2 安全審査事項

論点 8 燃料健全性への影響

図10-2(1) ほう酸水注入系系統概要図

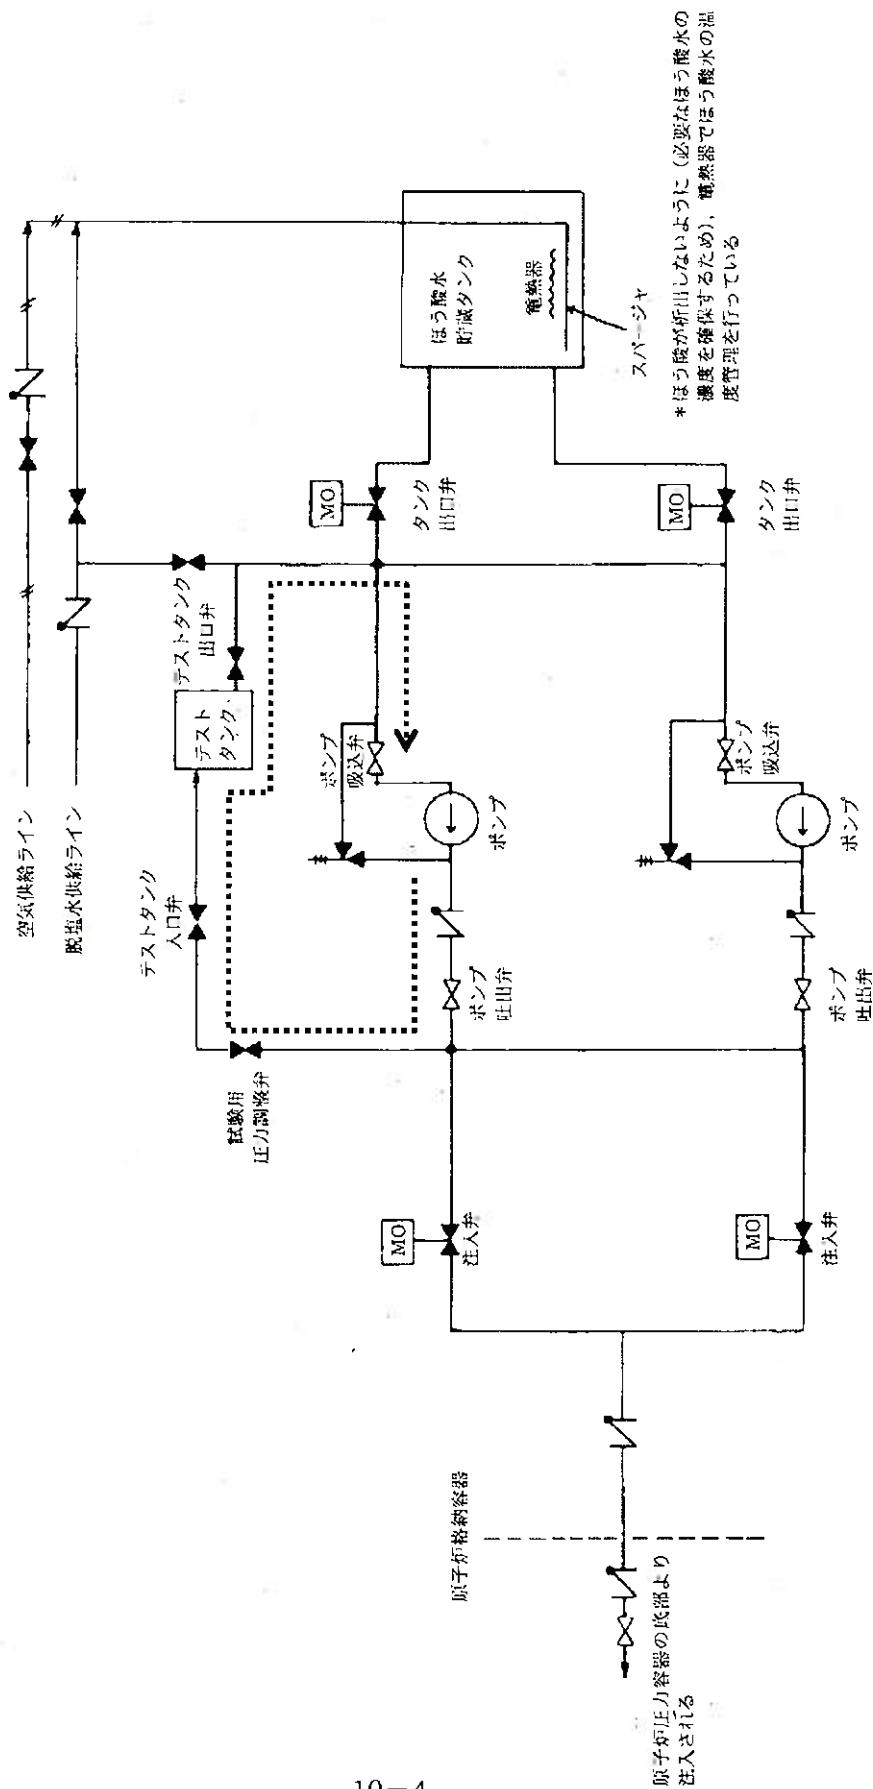
プルトニウムはウランより熱中性子を吸収しやすいため、MOX燃料を採用すると制御棒への熱中性子の吸収割合が減少し、制御棒の効きが悪くなる傾向があるが、原子炉の安全は確保されているのか。

- ・ ほう酸水注入装置が作動しなかった場合の、事故の経過の解明を行うべきではないか。
- ・ 原子炉の制御装置や停止装置（制御棒とほう酸）の効きが低下する。
- ・ 対策として、制御棒の位置をなるべくMOX燃料集合体から離れた場所に配置することになっているが、それには限界がある。

- ・ 制御棒が挿入できない場合、ほう酸水注入系によって原子炉を停止する機能を有しているが、以下に示すように、MOX燃料の使用にあっても、現状の設備で対応可能である。ほう酸水注入系の系統概要図を図10-2に示す。なお、ほう酸水注入系は、必要なとき確実にほう酸水を原子炉へ注入できるよう、ほう酸水注入ポンプおよびほう酸水注入弁の動作確認を定期的（ほう酸水注入ポンプ：1ヶ月に1回、ほう酸水注入弁：3ヶ月に1回）に実施している。

[参考] 「ほう酸水注入系は、～中略～ 毎分0.001Δk以上の負の反応度を与え、原子炉を臨界未満にする能力を持っている。9×9燃料およびMOX燃料228体を装荷した平衡サイクルの解析例によれば、ほう酸水注入系の反応度は毎分0.002Δkであり約30分間で臨界未満に必要な負の反応度を添加する能力を有している。（設置許可申請書8-3-53）」

図 11-1 MOX新燃料取扱い時の被ばく低減対策

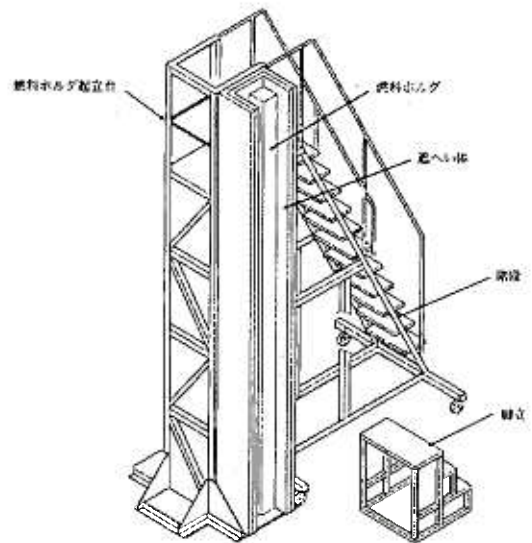
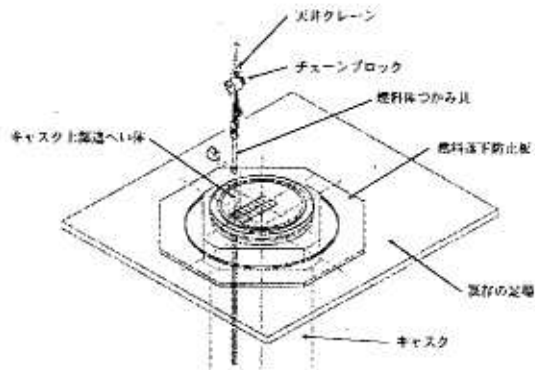
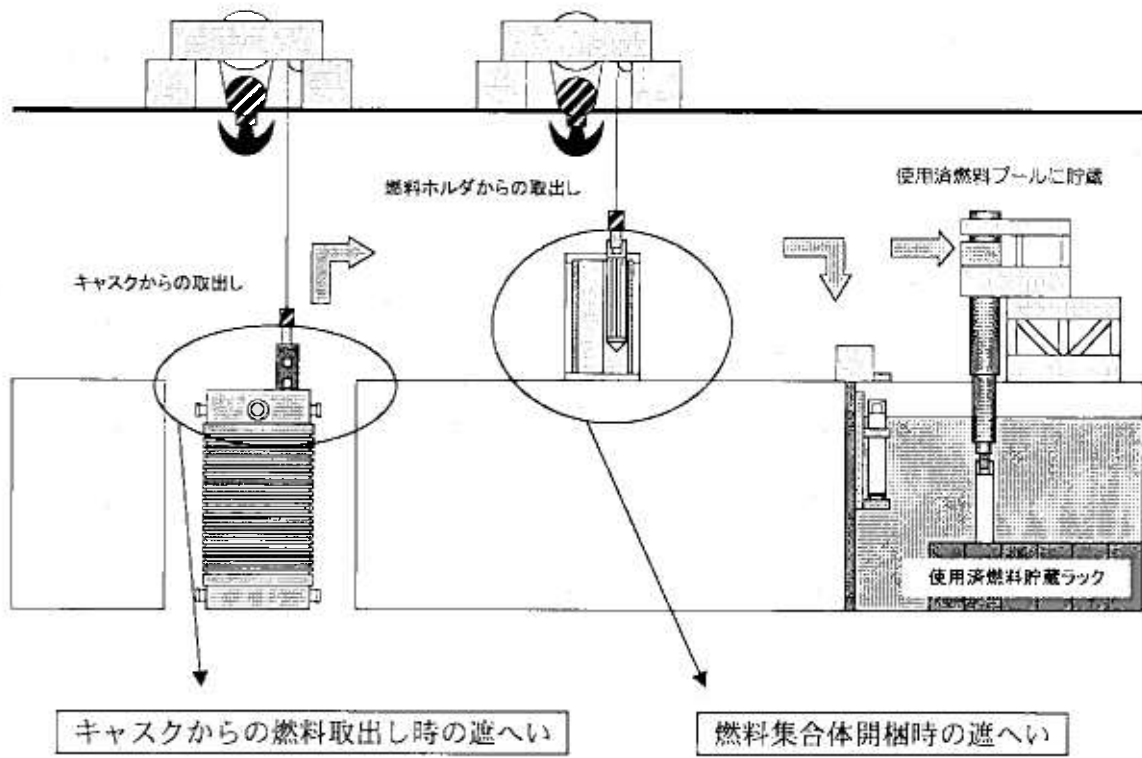
MOX燃料は新燃料でもウラン燃料より放射線が強く、輸送や検査時等における燃料取扱時に作業員の被ばくが大きくなるのではないか。また、燃料取扱中に燃料落下事故が発生した際、ウラン燃料と比較して影響が大きくなるのではないか。

- ・ 燃料表面の線量率はウラン燃料の300倍近くあり、扱いにくい。さらに、再処理から時間を経たプルトニウムを使用した場合、プルトニウム241のベータ崩壊によるアメリシウム241の割合が増え強いガンマ線を出し、作業時の被ばく量を増大させる。
- ・ 表面線量率のデータはどのような「古さ」のプルトニウムを使ったのか、明らかにすべき。
- ・ 計画被ばく線量は最大でどのくらいになると推定しているか、被ばく線量を示すべき。
- ・ 作業員の被曝線量が増える。
- ・ MOX燃料がウラン燃料より放射線が高く、人体に内部被ばくをもたらすおそれがある。作業員の健康を守るための対策はどうか。
- ・ MOX燃料に含まれるプルトニウムは、ウランと比較し放射線が強い。
- ・ 燃料の製造から、輸送、保管、装荷作業などの各過程で、労働者や一般公衆への被曝の危険性を増大させる。

- ・ この解析例をもとに燃料の貯蔵設備及び取扱い設備は、放射線業務従事者の被ばくを、合理的かつできる限り低減する設計とする。なお、MOX新燃料の取扱いに当っては遠隔操作による燃料との距離の確保や燃料近辺での作業時間の短縮、必要に応じた遮へい体の設置等の被ばく低減対策を講じる。(図 11-1)
- ・ MOX新燃料は、 ^{235}U 、 ^{238}U に比べて半減期の短いアルファ崩壊核種 (^{238}Pu 、 ^{240}Pu 、 ^{241}Am) を多く含んでいるため、アルファ線を多く放出するが、アルファ線は透過力が弱く、燃料被覆管(燃料が密封収納されている管)により遮へいされるため、作業時の被ばくには影響しない。

図 11-2 使用済MOX燃料取り時の被ばく低減対策

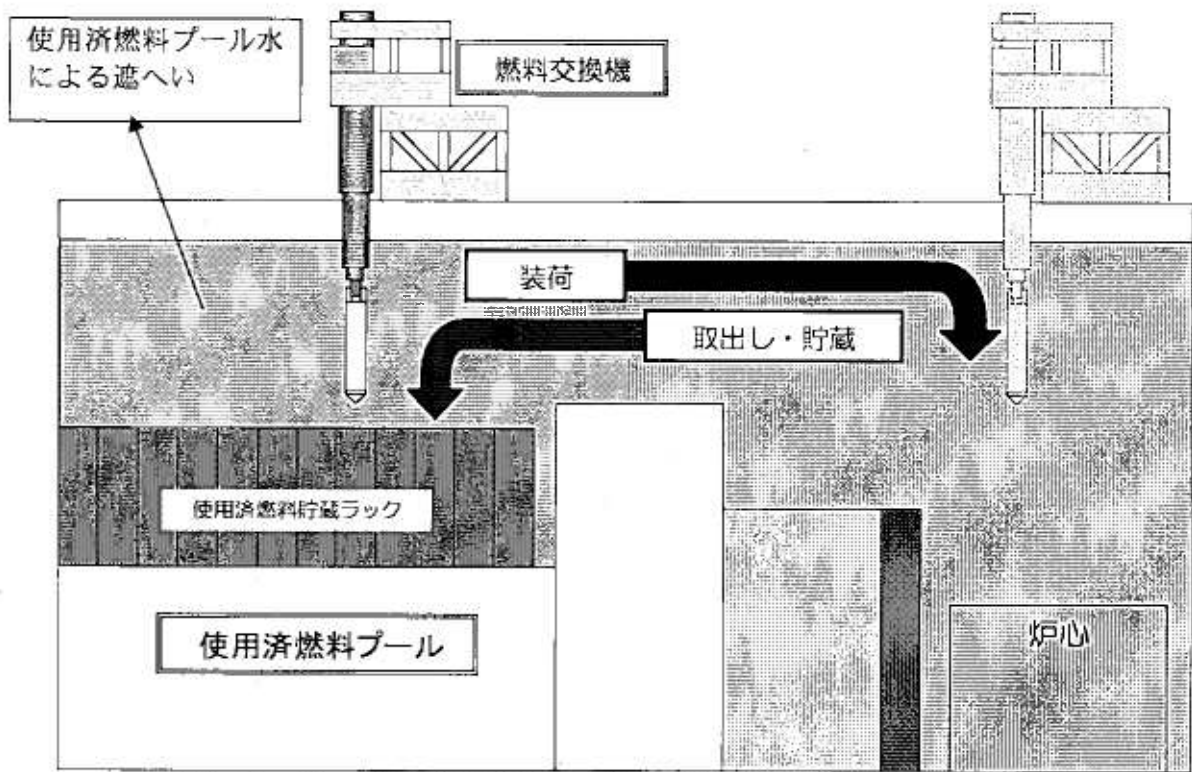
使用済MOX燃料は、使用済ウラン燃料に比べて放射線が強くなるが、使用済MOX燃料を貯蔵することにより作業エリアの線量が高くなることはないか。

- ・ 作業者の被ばく線量（推定値）を使用済ウラン燃料と比較して示すべき。
- ・ 使用済MOX燃料は防護が難しいガンマ線や中性子線が多くなるといわれている。そのため、作業者の被ばくが増えることが心配される。

- ・ 使用済MOX燃料は使用済ウラン燃料と同様に、使用済燃料プール内の使用済燃料貯蔵ラックに貯蔵される（図 11-2）。中性子、ガンマ線はプール水、底部および壁面のコンクリートにより遮へいされる。プール水は放射線の遮へいに必要な水深を確保しており、コンクリートも放射線の遮へいに十分な厚さを有していることから、作業エリアを含め、周辺の線量が高くなることはない。

図 12-1 使用済燃料プール (女川 3 号機)

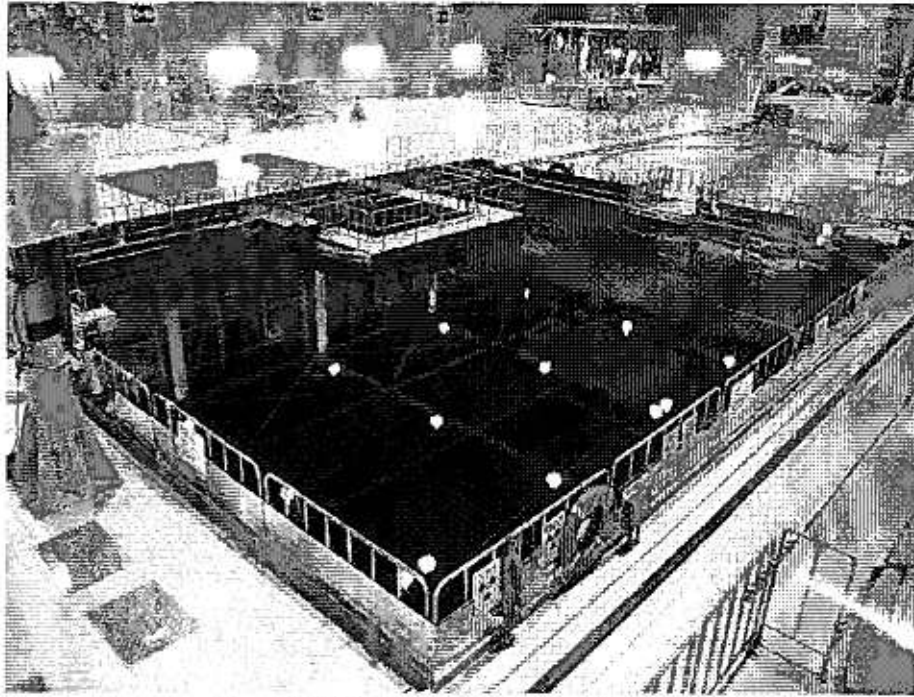
使用済MOX燃料の発熱量は使用済ウラン燃料に比べて大きいですが、使用済MOX燃料を保管する際、十分に冷却することができるか。

- ・ 安全な温度まで下がるのに要する時間は、使用済ウラン燃料(30～50年)の10倍(500年)といわれている。

- ・ MOX燃料は、ウラン燃料と同じ燃焼期間であれば、ウラン燃料よりも崩壊熱が高くなるが、東北電力が採用するMOX燃料は、ウラン燃料に比べて原子炉での燃焼期間が短いため、使用済燃料プール(図12-1)内に貯蔵するときの崩壊熱はウラン燃料と同等である。(図12-2)ことから、現在の冷却設備で十分冷却することができる。
- ・ 使用済燃料プールが、(原子炉内の燃料を除いて)満杯となった状態(通常最大熱負荷時)において、プール水温が52℃を超えないように設計されている。(図12-3)
さらに、原子炉内の全ての燃料を一時的に使用済燃料プールに取り出し、使用済燃料プールを満杯とした状態(最大熱負荷時)においてもプール水温が65℃以下になるように設計されている。(図12-4)

図14-1

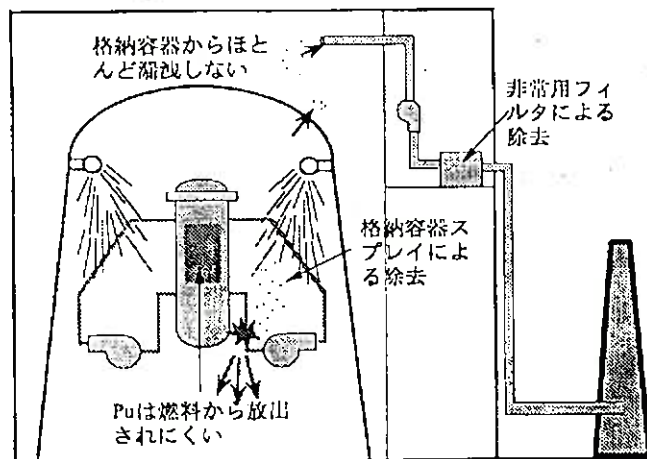
- ① MOX燃料を使用すると事故が発生した際、住民の被ばく量が増えるのではないか。
- ② 炉心溶融等の過酷事故対策が必要ではないか。

- ・高温による蒸発ではなく、爆発などで機械的に燃料が破損し、放射性物質が環境中に放出されることはないのか。
- ・フランスの研究炉「Phebus炉」の炉心溶解実験において、溶解が始まる温度が理論よりも600℃低かったことが発見されたという情報がある。

(III) また、プルトニウムの放出の可能性についてであるが、プルトニウムは沸点が高く(酸化プルトニウムの沸点 3227℃)、燃料の温度が上がっても燃料の外へはほとんど放出されない。仮に格納容器内に粒子状物質が放出されたとしても、

- ① BWRでは、格納容器スプレイ系により、格納容器内の放射性物質は除去される(除去効率は50%以上)。
- ② 格納容器は気密性が高いため格納容器外への漏洩率(格納容器体積に対して0.5%/日)は設計上も低く抑えられている。
- ③ 格納容器から建屋内に漏えいした場合でも、非常用ガス処理系では、粒子状物質を除去するための高性能エアフィルタ(HEPAフィルタ;捕集効率は99.9%以上)が装備されており、環境へ放出される量は極めて少なくなる。

このように設備対策が施されていることもあり、ウラン燃料と比べて被害の範囲が拡大するということはない。(図14-1参照)
